Rapport de l'Inspection des installations classées

Visite d'inspection du 19/03/2026

SIGVARIS

Références : UID4243-EAR-026-107
Code AIOT : 0006108532

Figure 1: Renforcement de la périodicité des analyses - Amélioration significative depuis octobre 2025 – Paramètre Fe + Alu

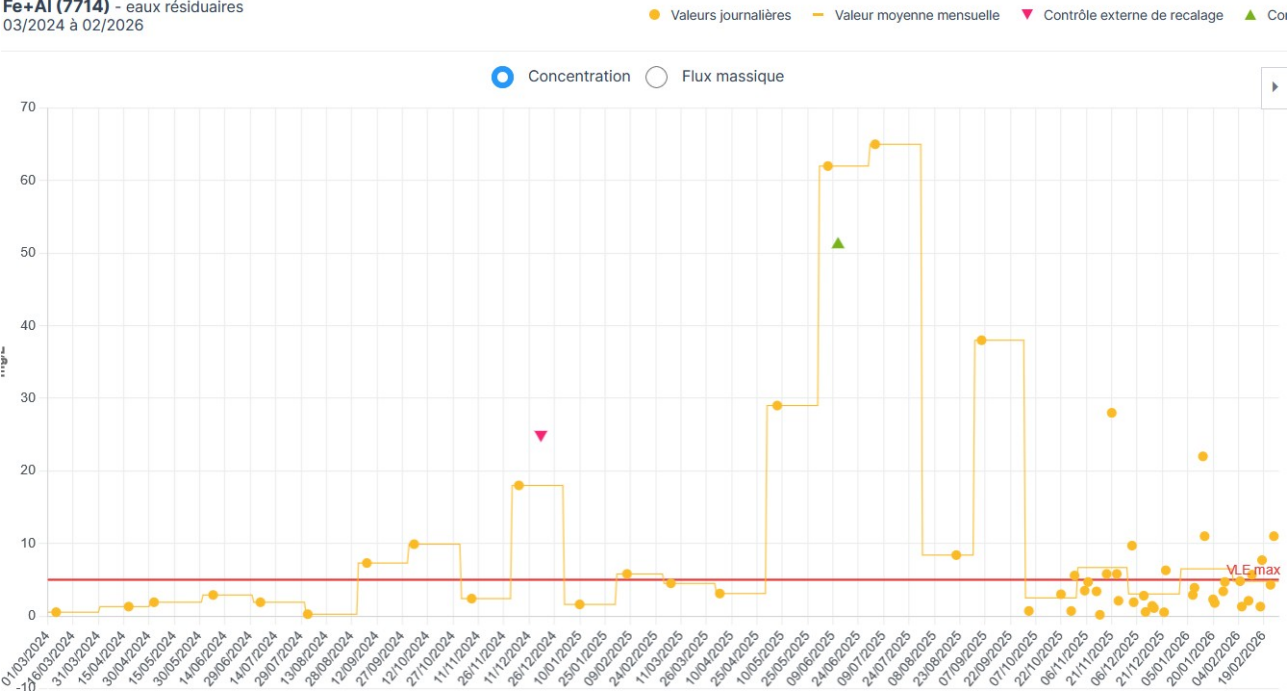
Les résultats d'autosurveillance montrent des dépassements des valeurs limites d'émission, principalement pour les paramètres Fe+Al.

La qualité des rejets aqueux industriels en regard des paramètres Fe + Alu et Cr s'améliorent et se stabilisent (voir courbes en annexe). Il reste cependant quelques dépassements.

sur le site à partir du mois d'avril 2026.
L'inspection conclut que l'exploitant a mis en œuvre de nombreuses mesures pour assurer la maîtrise des rejets de son site. La qualité et la stabilité des rejets se sont améliorées.
Demande à formuler à l'exploitant à la suite du constat : Non-conformité : Bien que la qualité et la stabilité des rejets se soient améliorées, les résultats d'autosurveillance montrent encore des dépassements des valeurs limites d'émission, principalement pour les paramètres Fe+Al et Chrome. Il est attendu que l'exploitant maintienne la surveillance renforcée des eaux rejetées et adresse à l'inspection sous 3 mois un nouveau bilan des rejets en Cr et Fe+Al afin de justifier de l'efficacité des actions correctives réalisées.
Type de suites proposées : Avec suites
Proposition de suites : Demande de justificatif à l'exploitant
Proposition de délais : 3 mois
